AJUNTAMENT DE SANT JOAN

CATÀLEG DE PROTECCIÓ DEL PATRIMONI HISTÒRIC

REPARACIÓ DE LES PRESCRIPCIONS I DEFICIÈNCIES
ASSENYALADES A L'ACORD DE LA COMISSIÓ D'ORDENACIÓ DEL
TERRITORI I URBANISME DEL CONSELL DE MALLORCA EN
SESSIÓ CELEBRADA EL 27 DE SETEMBRE DE 2013

Novembre 2013

Superfície parcel.les de l'àmbit des Turó

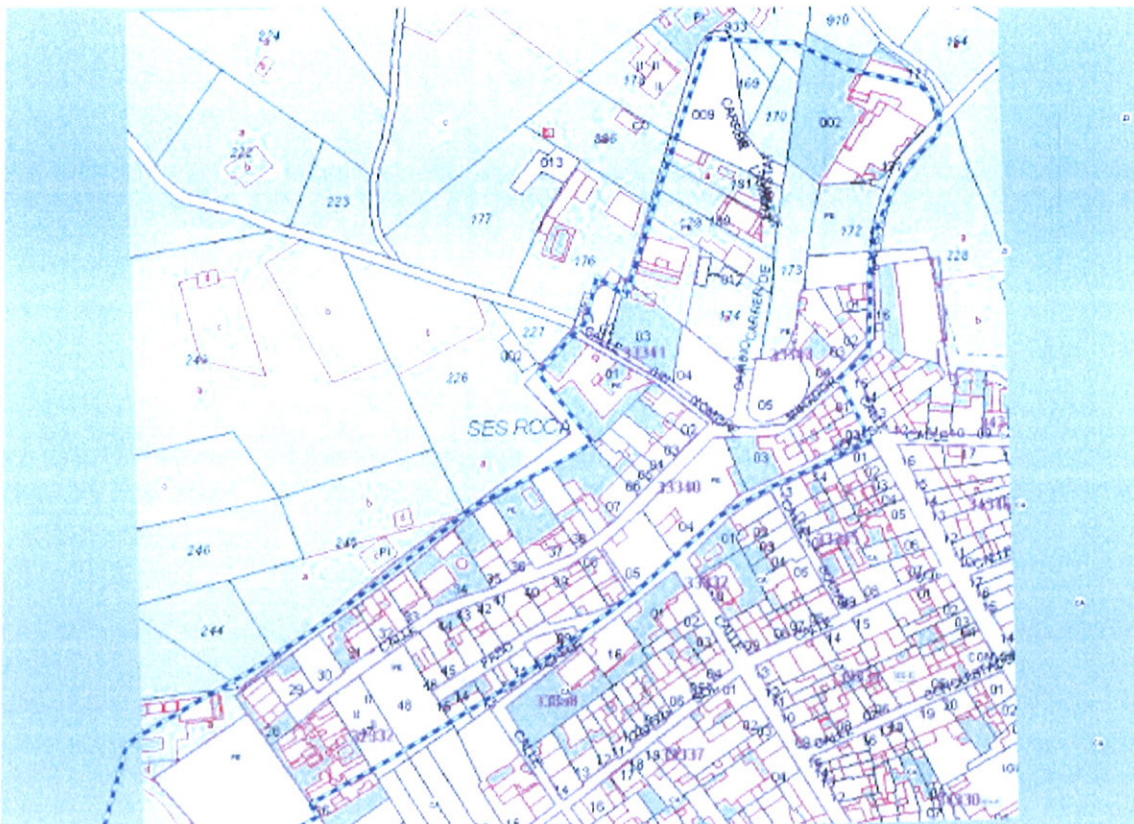
b) A l'apartat d'elements a preservar, s'entèn que se citen algunes de les invariants de l'arquitectura tradicional del municipi, però que altres conceptes com ara tipologia edificatòria, el tamany de la parcel·la, o les alçades i volumetries construïdes també són conceptes que s'hauran de regular en el PERI.

Per tant, s'ha d'afegir que s'ha de preservar també la tipologia edificatòria i el tamany de la parcel·la.

A la taula i la imatge següents s'aprecia com el parcel.lari presenta unes grandàries de parcel.la molt diferents.

Per tal de preservar aquesta diversitat en el tamany de la parcel.la s'ha afegit a la fitxa que haurà de mantenir-se el parcel.lari existent en el moment de l'Aprovació inicial de les Normes Subsidiàries
